Krycí list ZBV			
Název a evidenční číslo Stavby: II/101 Třebotov Číslo a název stavebního objektu/provozního souboru (SO/PS): Staničení silnice II/101 v km 25,535 - 27,025, délka úseku 1,490 km Číslo a název podobjektu/rozpočtu: Staničení silnice II/101 v km 25,535 - 27,025, délka úseku 1,490 km		Číslo SO/PS / / číslo Změny SO/PS: 01/1	Číslo ZBV: 1.3
Objednatel: Krajská správa a údržba silnic Středočeského kraje, příspěvková organizace Zborovská 81/11, 150 21 Praha 5, Smíchov IČ 00066001			
Zhotovitel: Froněk, spol.s r.o. Zátiší 2488, 269 01 Rakovník IČ 47534690			
Rekapitulace ZBV č. 1 dle Skupin 1, 2, 3, 4, 5			
část ZBV č.	Cena navrhovaných Změn záporných	Cena navrhovaných Změn kladných	Cena navrhovaných Změn záporných a Změn kladných celkem

Změnový list				
Název a evidenční číslo Stavby: II/101 Třebotov		Číslo SO/PS / / číslo Změny SO/PS: 01/1		Číslo ZBV: 1.3
Název stavebního objektu/provozního souboru (SO/PS): Staničení silnice II/101 v km 25,535 - 27,025, délka úseku 1,490 km				
Strany smlouvy o dílo objednatel č.: SMLD-0780/00066001/2024 a zhotovitel č: 1/24/084 na realizaci uvedené Stavby uzavřené dne 30.7.2024 (dále jen Smlouva): Objednatel: Krajská správa a údržba sil

DETAIL AZ BUS od Chýnice

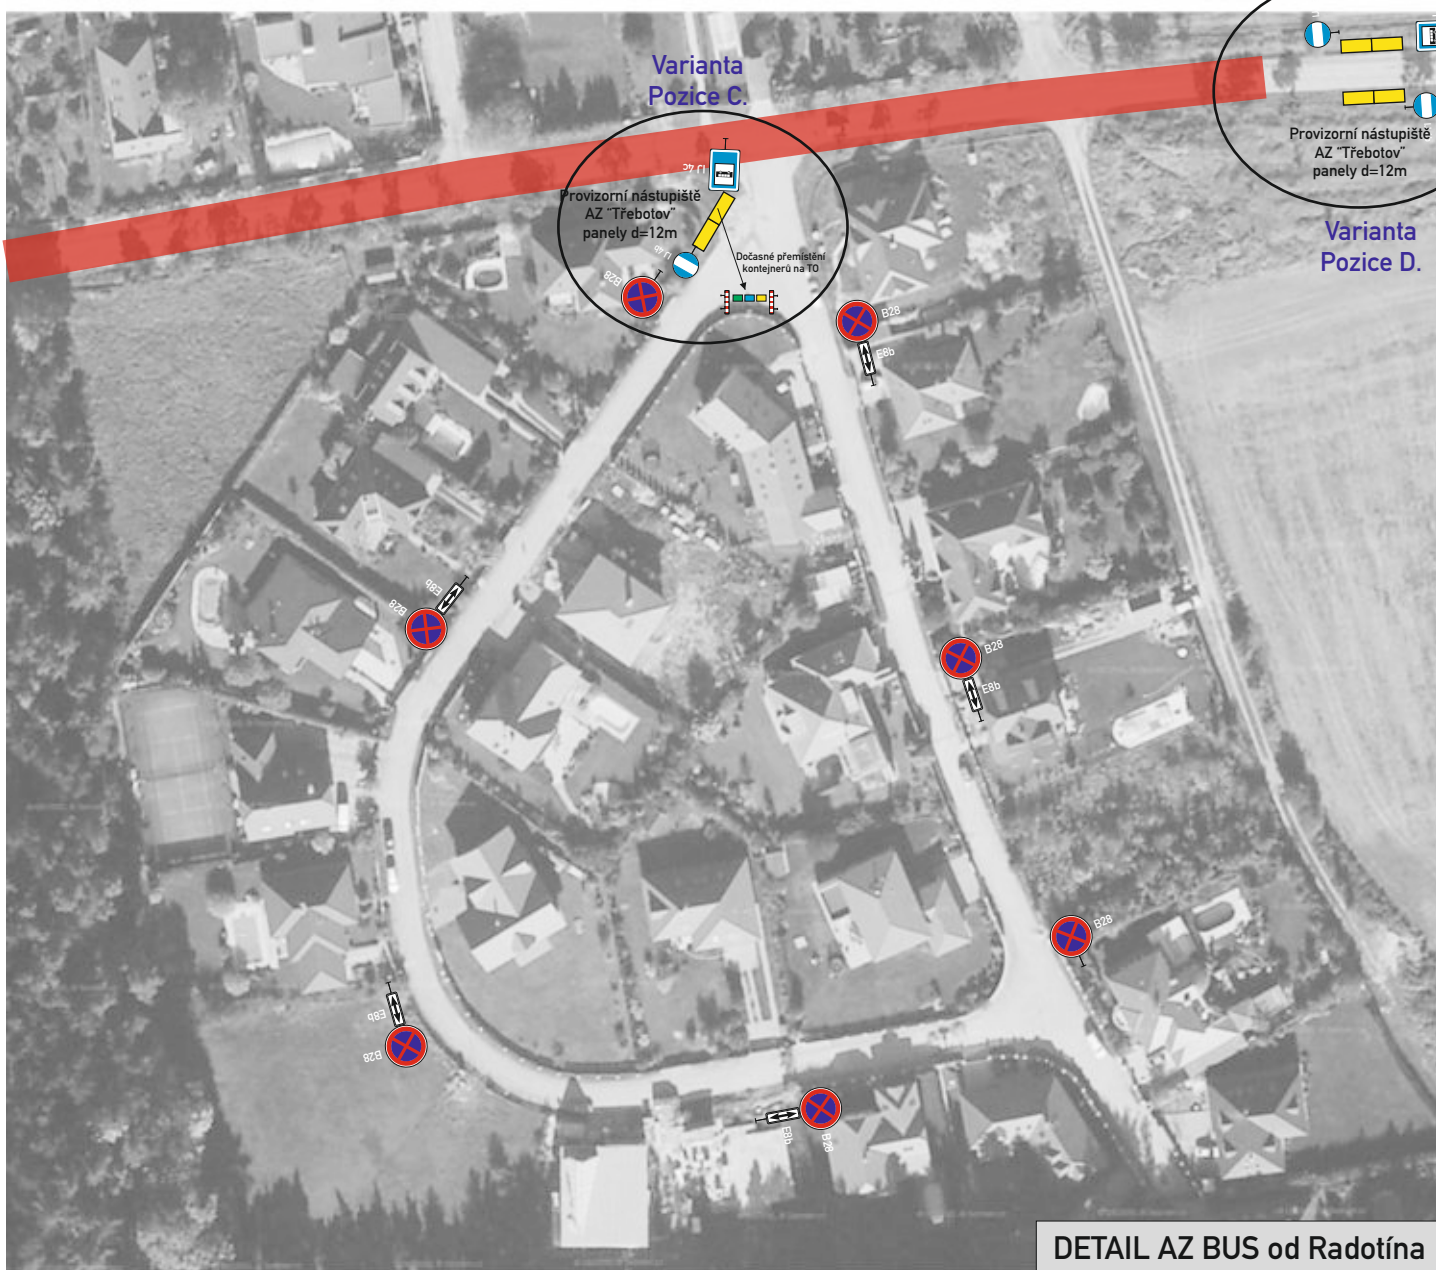
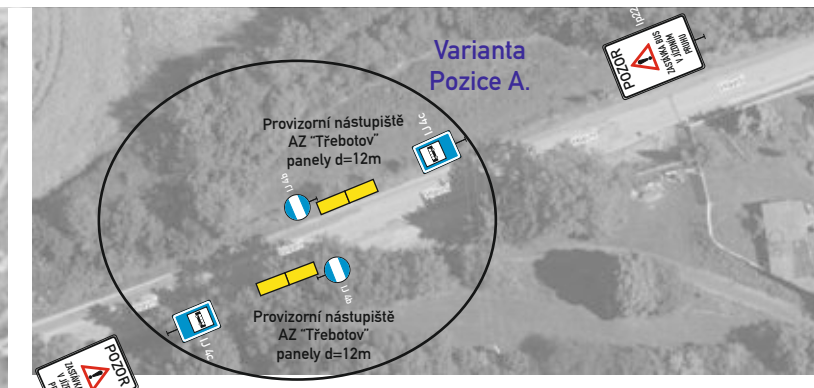
1. Při projednávání úplné uzavírky na OD MěÚ Černošice vznikly požadavky na rozdělení stavby na 2 etapy a na vybudování 4 ks dočasných autobusových zastávek ze silničních panelů (viz příloha č. 1 a 2).
2. Při realizaci stavby a pravidelných prohlídkách stavby bylo rozhodnuto TDS a investorem o navýšení počtu lokálních sanací konstrukce vozovky, pružných

Na základě požadavku MěÚ Černošice Odboru stavební úřad – oddělení dopravy a správy komunikací byly zřízeny čtyři dočasné autobusové zastávky ze silničních panelů.

**Zápis z projednání odvodnění vozovky před č.p.19
konaného dne 29.11.2024**

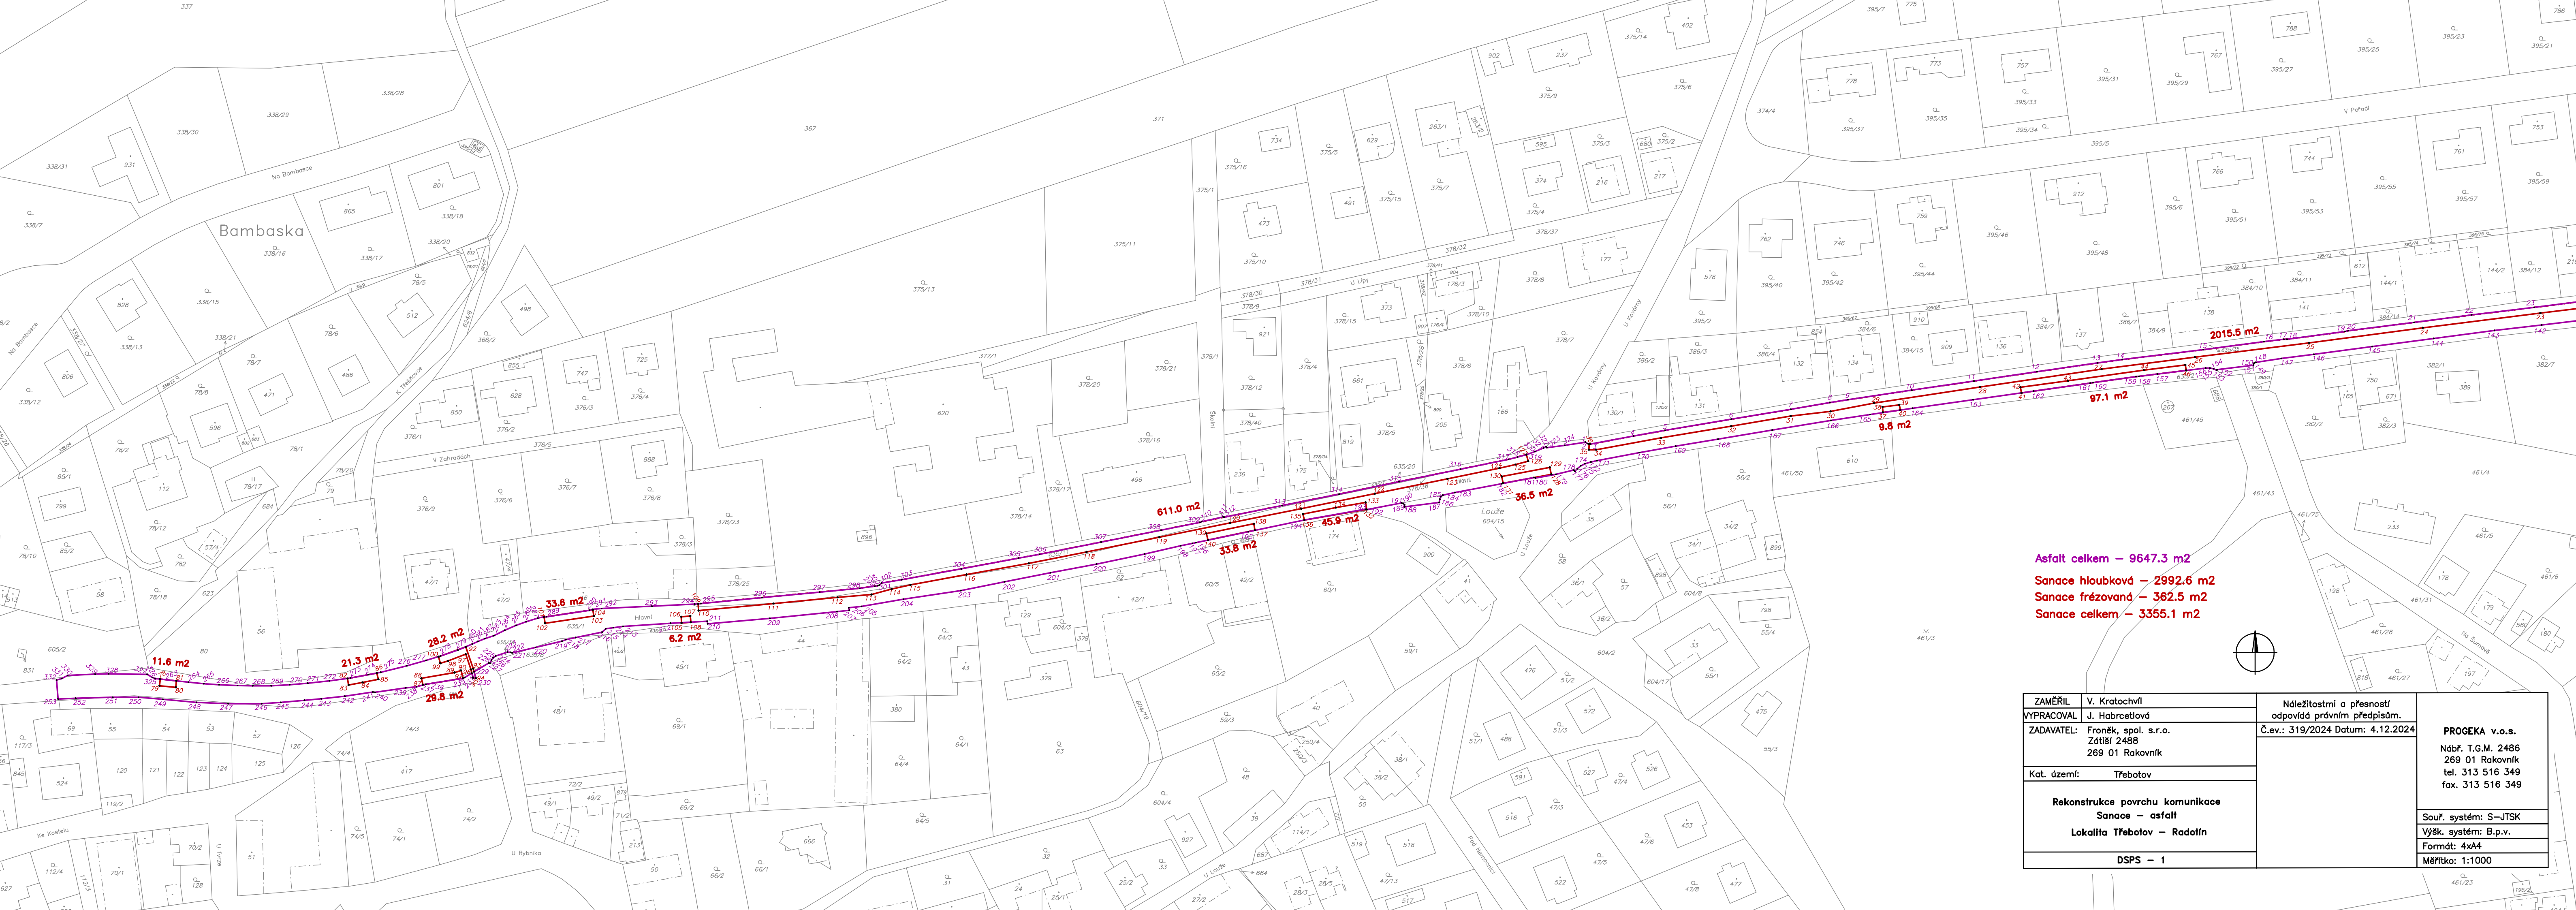
V úseku opravované silnice v délce cca 80m před č.p. 19 není zajištěno její odvodnění. V uvedeném úseku je nulový podélný sklon a srážková voda z přilehlé části vozovky se zde hromadí a následně odtéká na přilehlé soukromé pozemky.

V tomto úseku bude na hranici pozemku ve správě KSUS (vlevo ve směru staničení) osazena silniční obruba a budou zde zřízeny dvě nové uliční vpusti které budou napojeny do stávající dešťové kanalizace. Voda z celé plochy vozovky v tomto úseku bude svedena příčným sklonem k osazené obrubě a podél ní přídlažbou (odvodňovacím proužkem) šířky 25 cm v potřebném podélném sklonu do nově zřízených vpustí.
